志賀原子力発電所2号炉 敷地周辺の地質・地質構造について

敷地近傍の断層の評価 (コメント回答)

2023年6月1日
北陸電力株式会社

[5] 福浦断層の活動履歴等

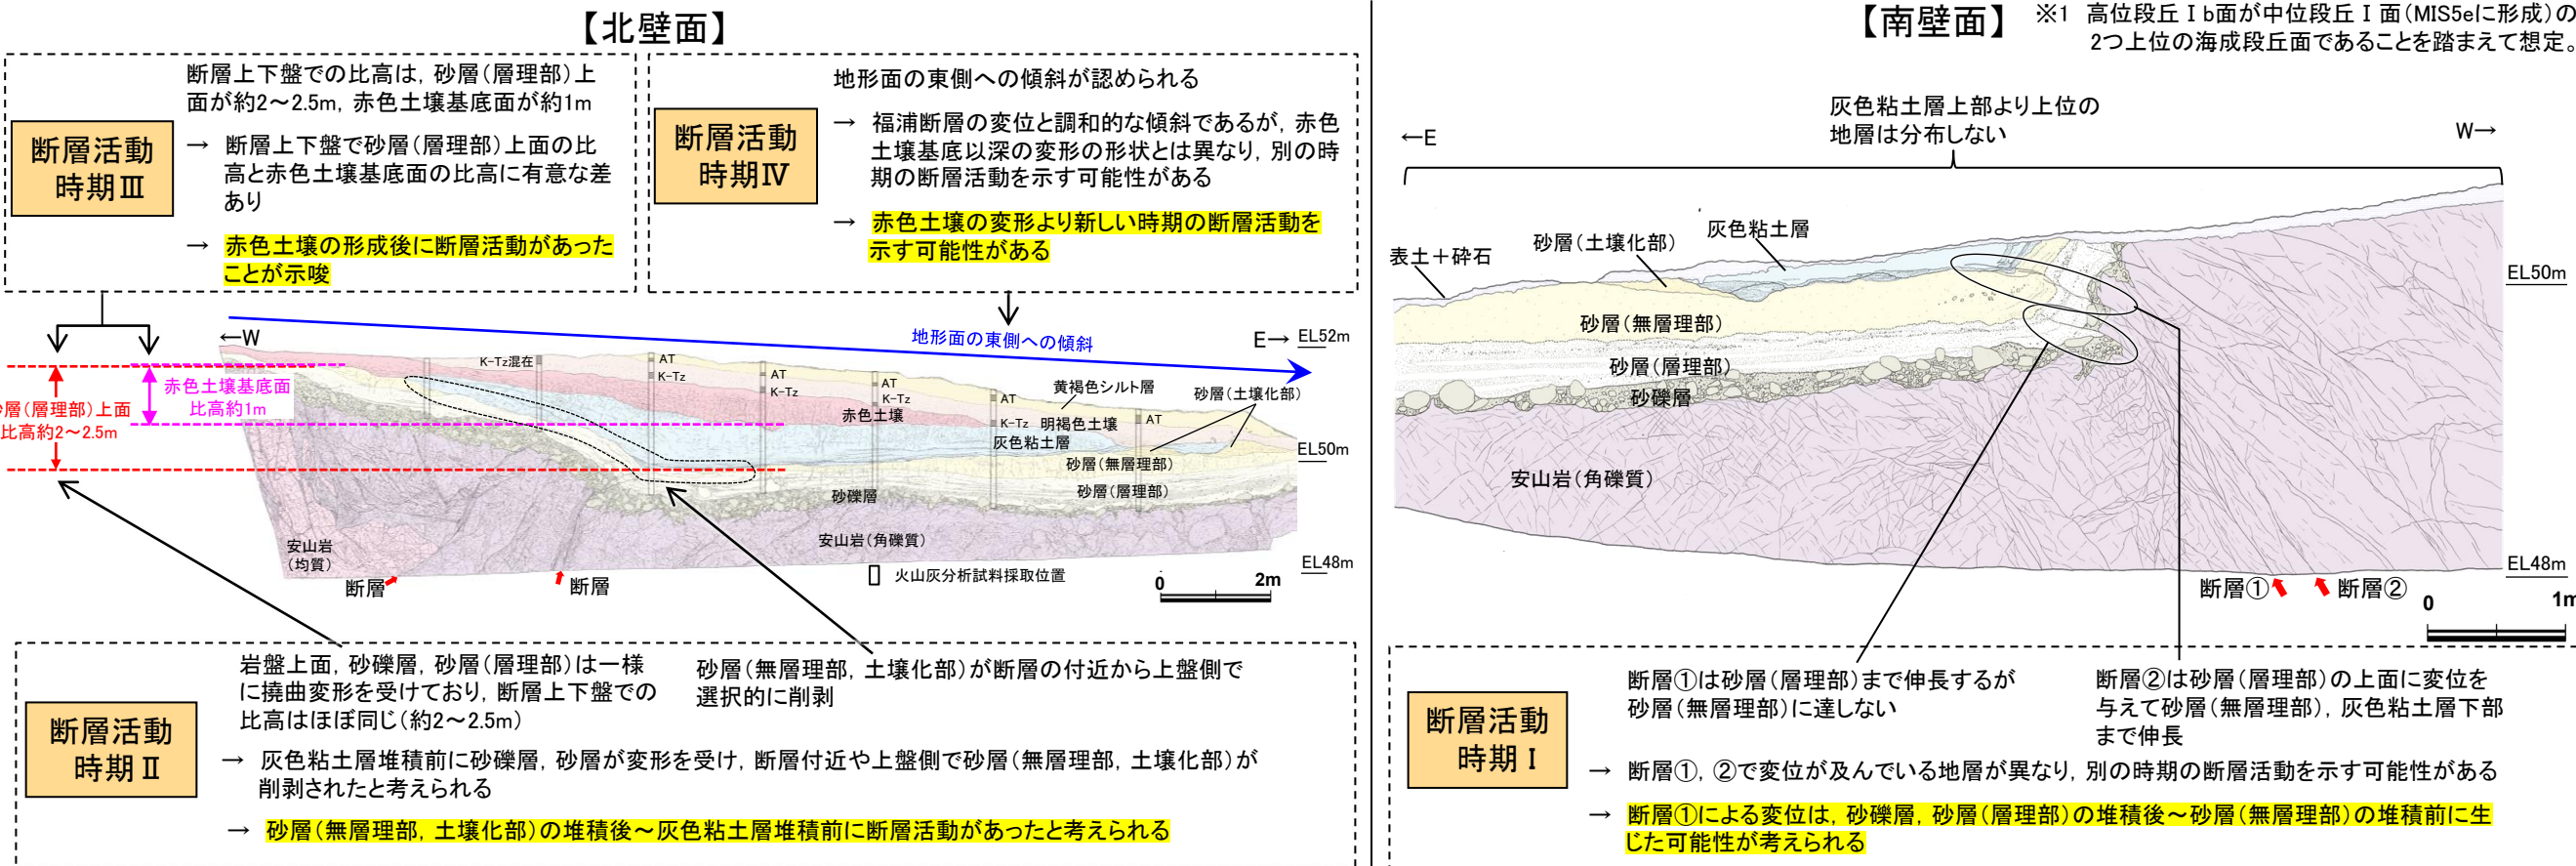
コメントNo.42

大坪川ダム右岸トレンチから推定される福浦断層の活動履歴等について、北壁面だけでなく南壁面の観察結果も含めて、総合的な説明を行うこと。

○福浦断層の活動履歴等について解明するために、大坪川ダム右岸トレンチでの北壁面及び南壁面の調査結果に基づき検討した結果、福浦断層は、少なくとも下記Ⅰ～Ⅳの期間に活動した可能性があると判断した。

○また、本調査地点における福浦断層の平均変位速度は、断層変位量が岩盤上面、砂礫層、砂層(層理部)で約2～2.5m、赤色土壌基底で約1mと推定されることを踏まえると、砂礫層、砂層(高位段丘Ⅰb面形成時の海成堆積物)の年代をMIS9(約30万年前※1)、赤色土壌基底面の形成年代をMIS5e(約12万年前)と想定した場合には、0.0083m/千年となる。

中位段丘I面、高位段丘Ia面、Ib面の高度分布

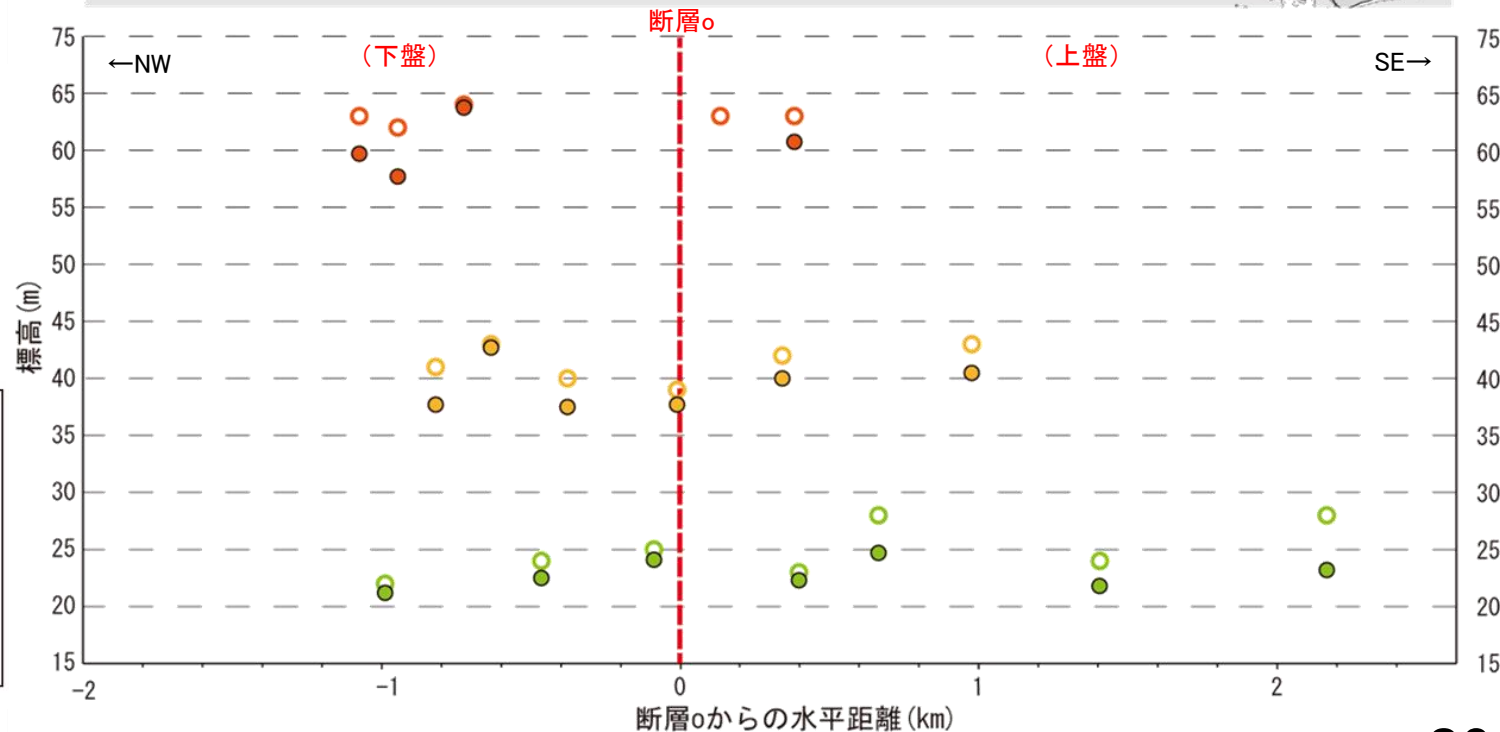
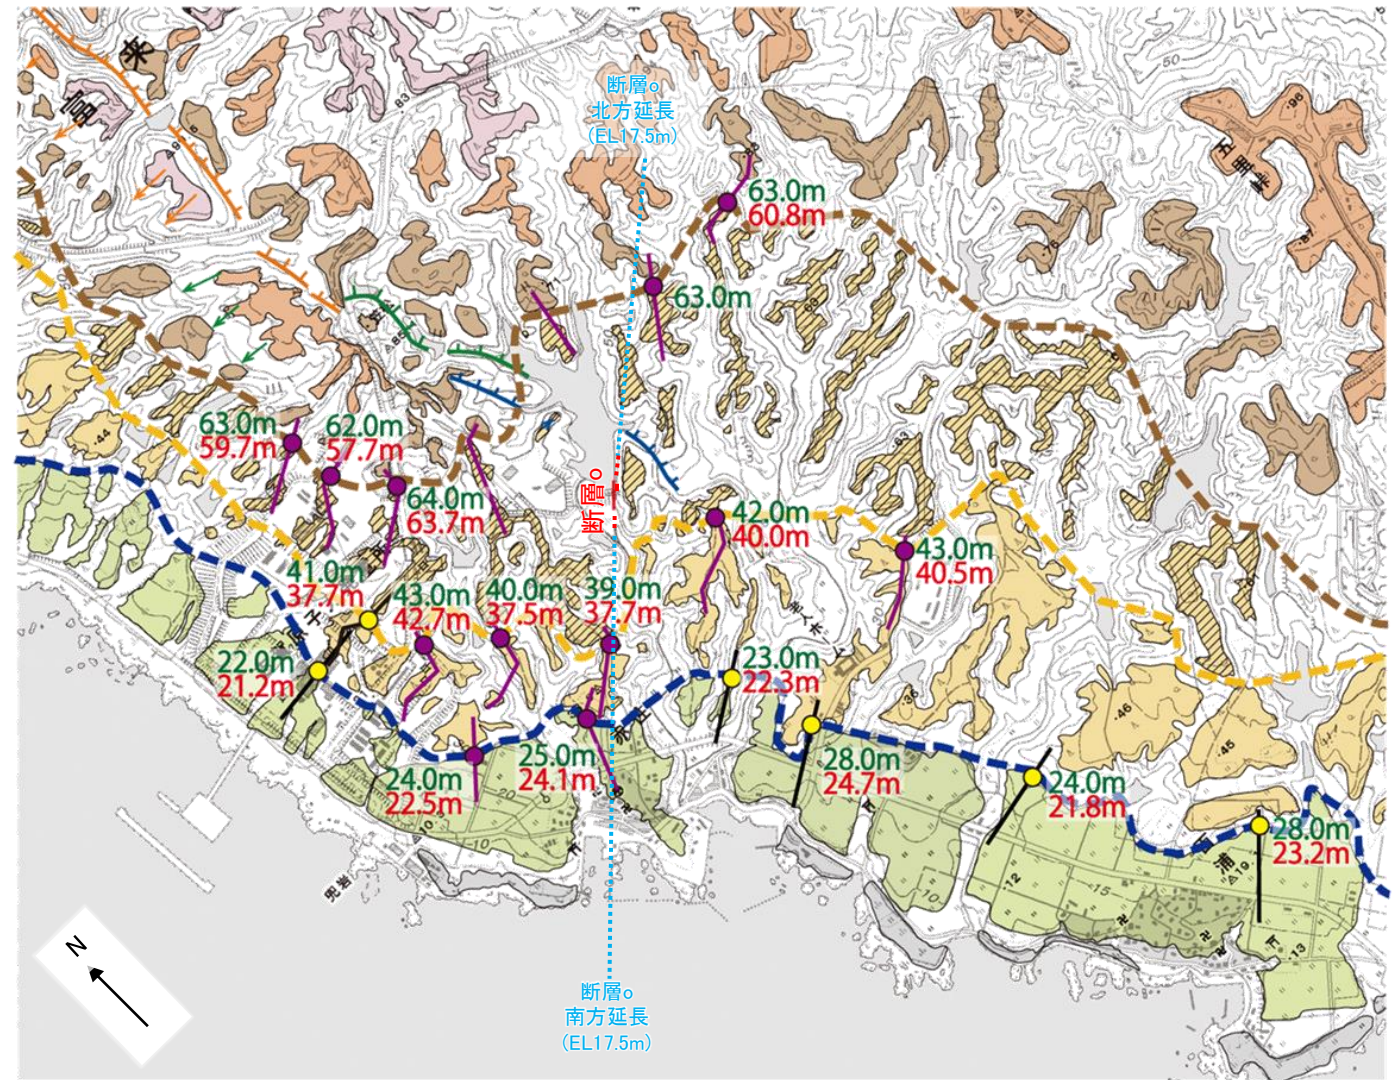
コメントNo.48

地形面の変位の有無による評価にあたっては、データ拡充を行った上で、以下の点について説明を充実させること。

- ・断層o及びその延長位置を境に、中位段丘I面、高位段丘Ia面及びIb面の旧汀線高度、段丘面内縁標高に有意な高度分布の差の有無について検討すること。

○断層oの活動性について地形面の変位の有無による評価を行うために、段丘面内縁標高、旧汀線高度*の検討を行った結果、断層o及びその延長位置を挟んで分布する中位段丘I面、高位段丘Ia面、Ib面の段丘面内縁標高、旧汀線高度に、断層oの上盤側(南東側)が一様に高い傾向は認められない。

断面線位置図(基図は地形標高段彩図)
(航空レーザ計測データ及び1985年撮影の空中写真を基に作成)

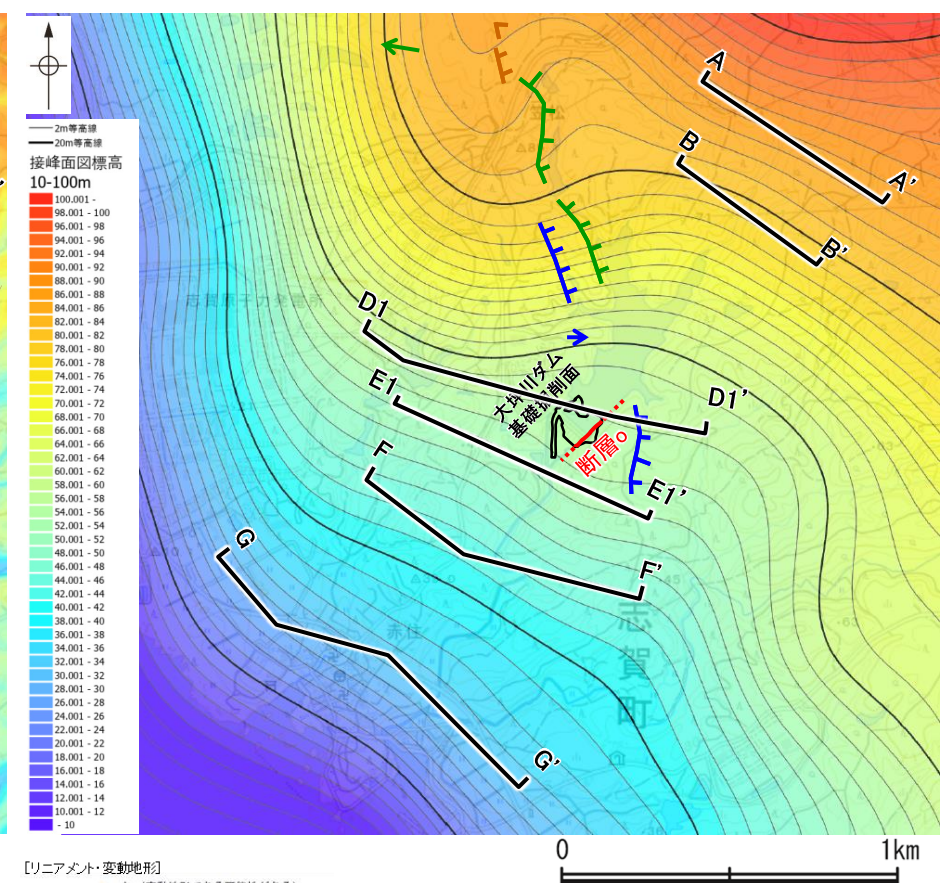
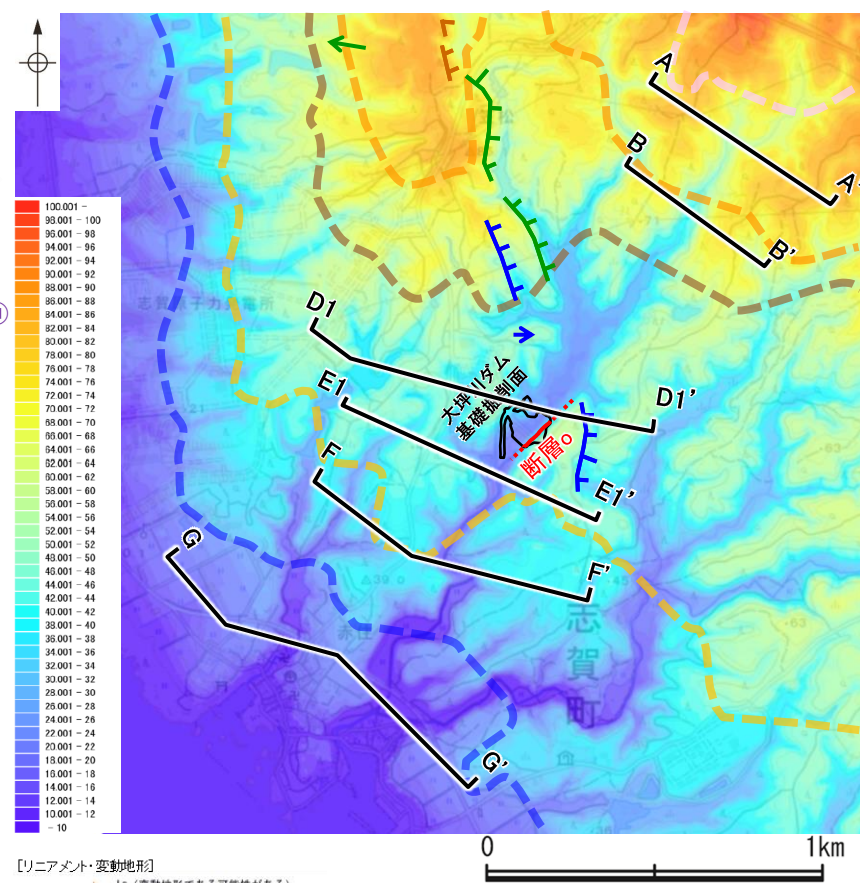
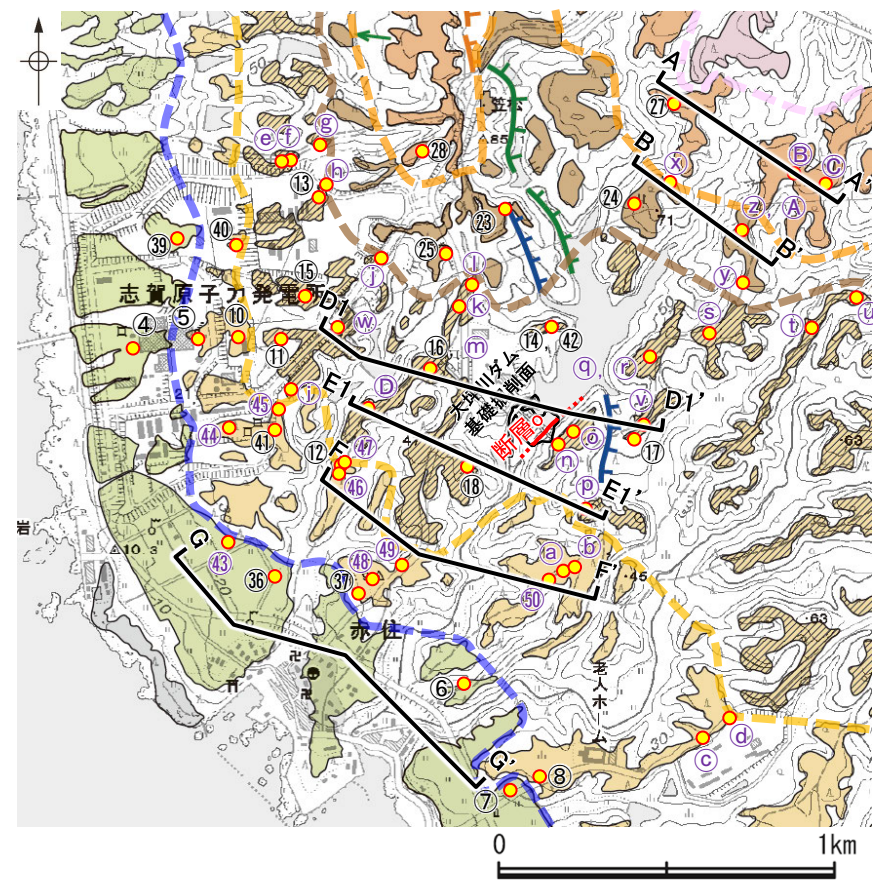
コメントNo.48

地形面の変位の有無による評価にあたっては、データ拡充を行った上で、以下の点について説明を充実させること。

- ・断層o及びその延長位置を挟んで分布する地形面の高度を比較する断面について、段彩図、接峰面図を示す等して、断面線を設定する方向の考え方の妥当性を説明すること。

○断層oの活動性について地形面の変位の有無による評価を行うために、断層oを挟んで分布する段丘面において地形面や岩盤上面の高度を比較するにあたり、以下のAの考え方に基づき断面線を設定した。

①A: 段丘面は海側に向かって緩く傾斜していることから、旧汀線と概ね平行な方向に断面を設定する必要がある。ただし当該範囲の旧汀線は入り組んだ形状を示すため、高度帯毎に色を変えて表現した地形標高段彩図や、複雑な起伏のある山地の大局的な高度分布や形態を把握することのできる接峰面図を用いることにより、旧汀線と概ね平行な方向に断面線を設定した(A-A', B-B', D1-D1', E1-E1', F-F', G-G' 断面)。

○地形面や岩盤上面の高度を比較した結果、断層oを挟んで分布する高位段丘I b面における上盤側(南東側)と下盤側(北西側)の比高については、断層oが認められなくなるその延長位置を挟んで分布する段丘面の比高のばらつきの範囲内であることから、断層oによる隆起は認められない。(次頁)。

富来川南岸断層周辺のブーゲー異常図

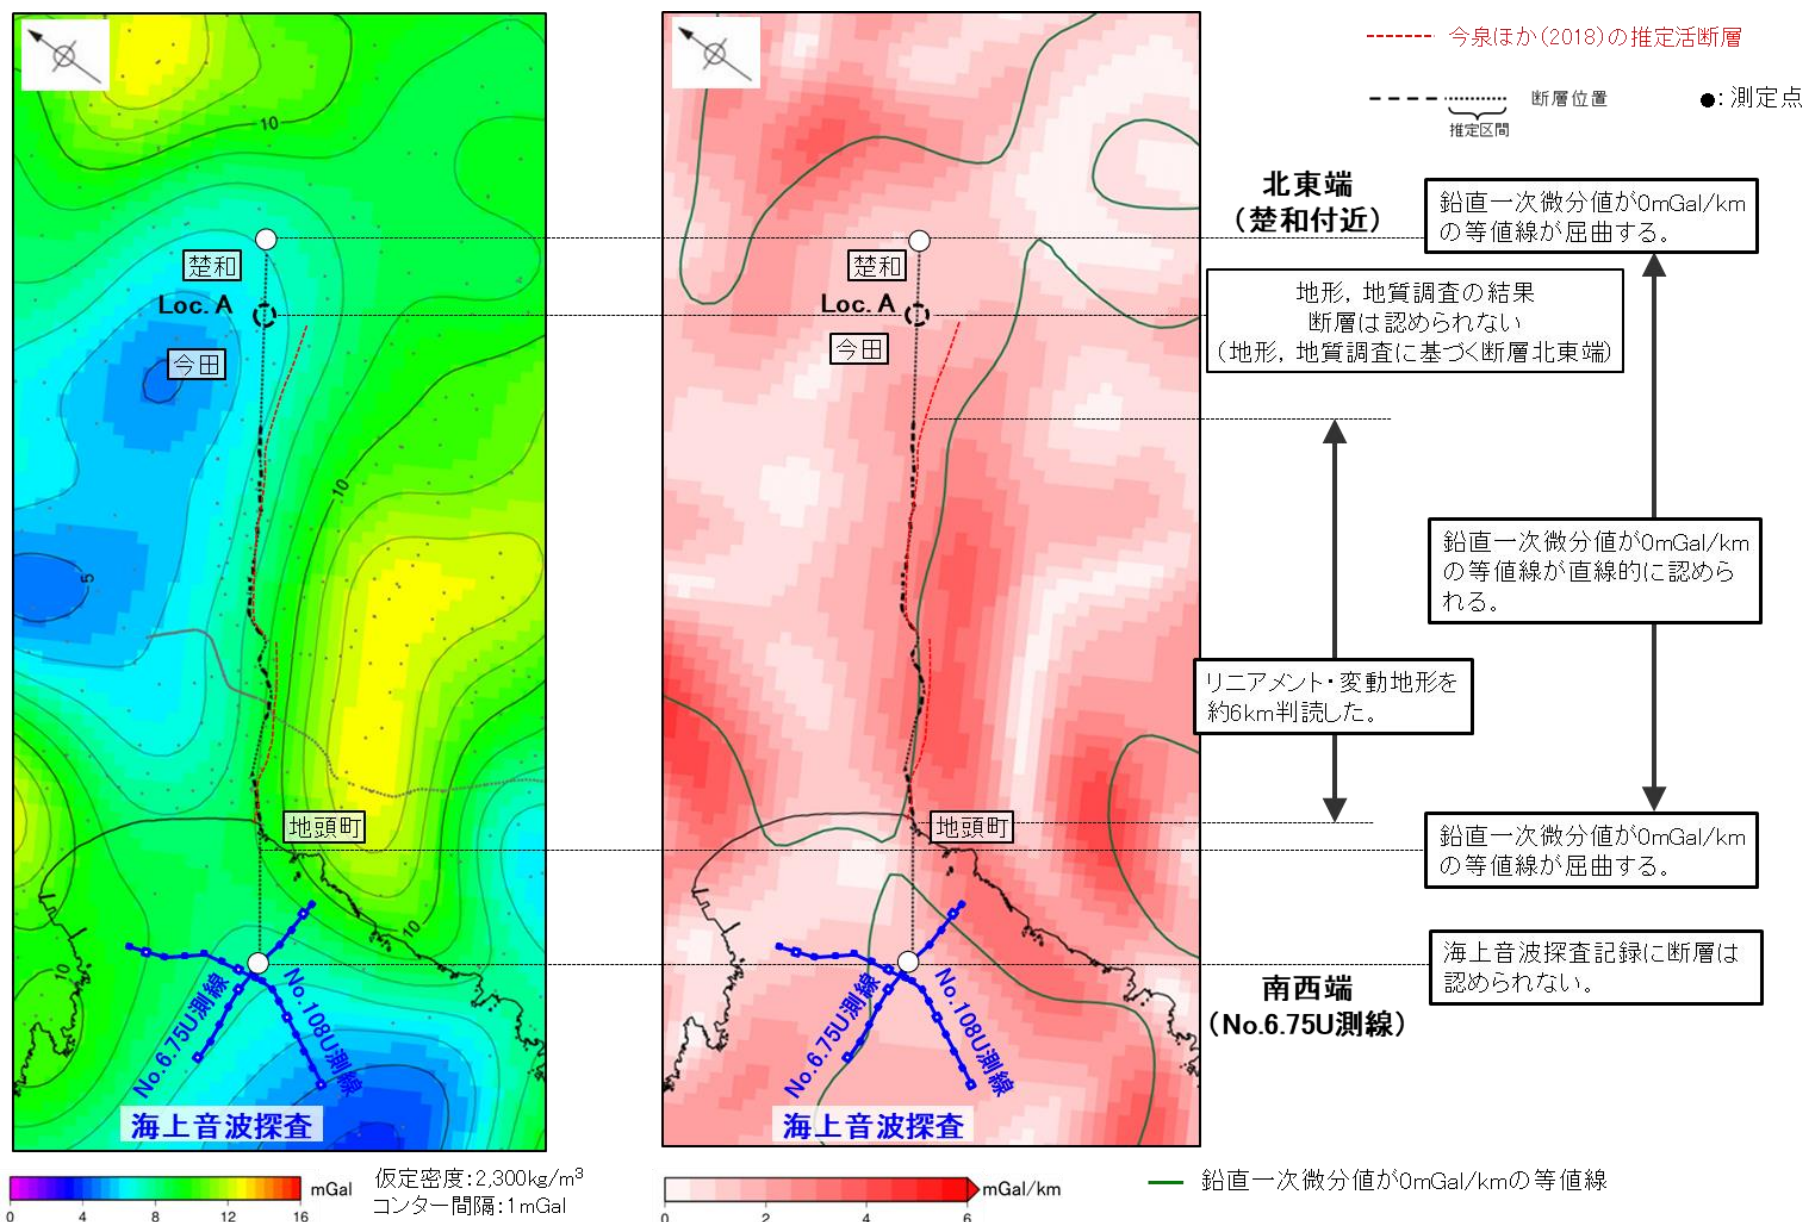
コメントNo.38

北東端の評価について、地質調査で断層が認められなくなる地点を明示したうえで、断層の長さを直線的な重力異常急変部が途絶える地点までと評価した根拠を記載すること。

○富来川南岸断層の北東端について検討するために、地形、地質調査を行った結果、少なくともLoc.Aより北東方には、富来川南岸断層に対応する断層は認められないものの、海岸線付近からLoc.Aまでの区間において断層と対応して認められた直線的な重力異常急変部がさらに北東方へ連続していることから、直線的な重力異常急変部が途絶える地点(鉛直一次微分値が0mGal/mの等値線が屈曲する地点)を北東端と評価した。

位置図

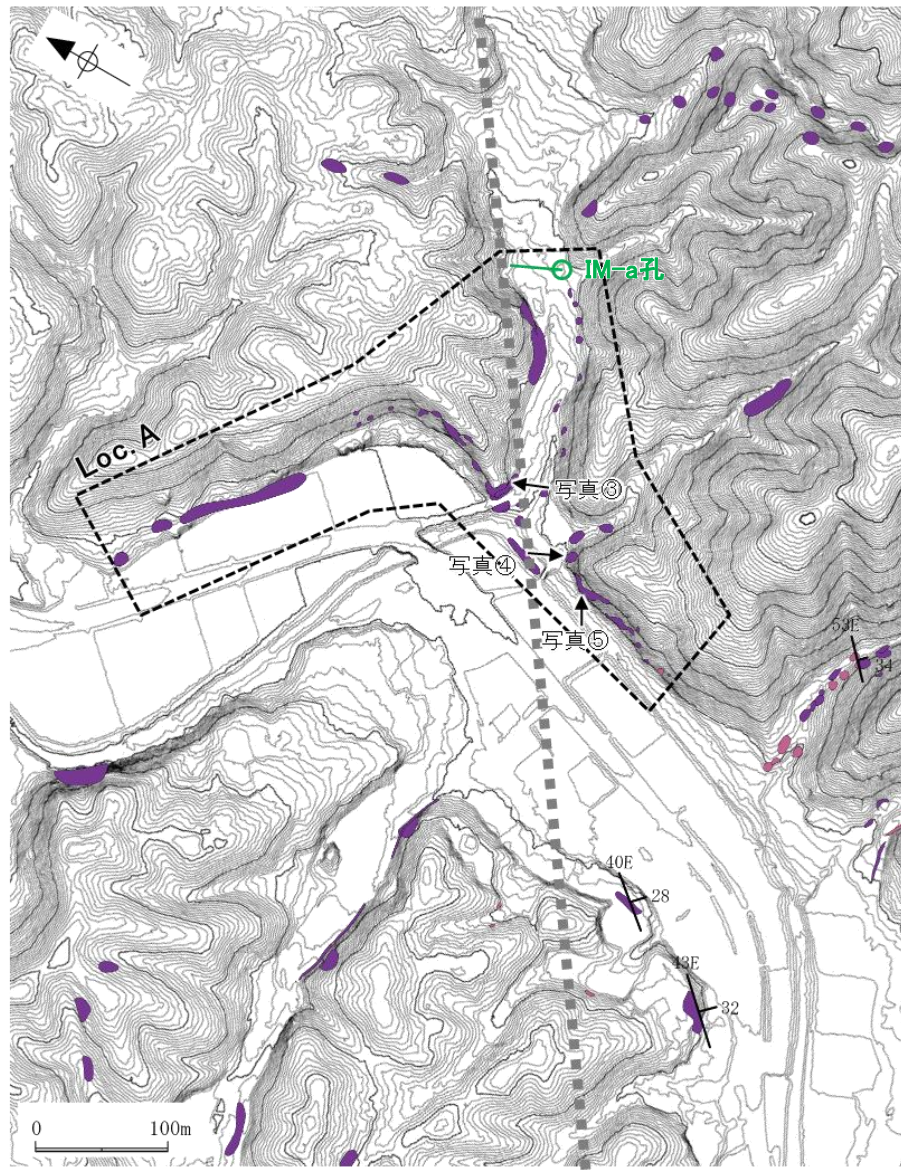
コメントNo.39

Loc.Aにおける調査データについて、断層推定位置の周辺に分布する露頭の写真を追加して示すこと。

○富来川南岸断層の北東端の状況について確認するために、富来川南岸断層の北東方にあたるLoc.Aにおいて、断層推定位置の周辺に分布する露頭の写真を追加した。
 ○富来川南岸断層の推定延長位置を横断して凝灰角礫岩の露頭が分布し、断層は認められない。
